**Inspectierapport
JBE19-23-1
van de bestaande elektrotechnische installatie van
Gymzaal Dorpsweg de Woelhoek
te
Hellevoetsluis**

Bijlage 1: Conclusies en meetwaarden

1

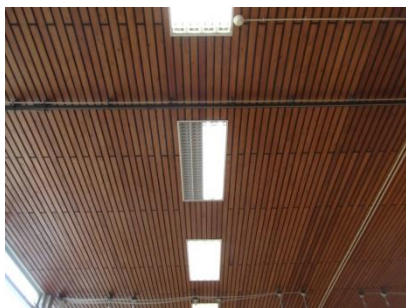
Nr	Omschrijving	Risico-klasse	Te nemen actie	Foto nr.
LK				
1	Groepenkast is verouderd en niet voorzien van aardlekschakelaars.	2	Plaats nieuwe groepenkast voorzien van aardlekschakelaars.	1
2	K2 kop is defect.	2	Nieuwe kop plaatsen.	2
3	Rc van de pomp is 22,3ohm, dit is te hoog en de groep moet achter een ALS geplaatst worden, zie ook punt 1.	2	Nieuwe groepenkast plaatsen waar ook de Pomp achter staat.	-
